INFO TECHNIQUE

Galet tendeur réf. 531 0851 10

Nouvelles spécifications

Constructeurs : Audi, Seat, Skoda, VW

Photo 1: 531 0777 10 – Ancien galet tendeur (979743)

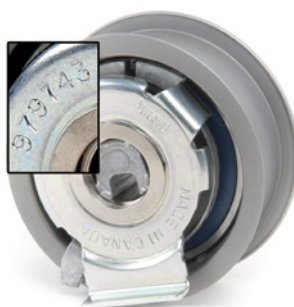
En raison de nouvelles spécifications, le galet tendeur réf. 531 0851 10 remplace le galet tendeur réf. 531 0777 10.

La seule différence entre les deux galets tendeurs est le numéro gravé au dos (photos 1 et photo 2)

On ne peut pas remplacer le galet tendeur numéro 979830 par le galet tendeur numéro 979743 !
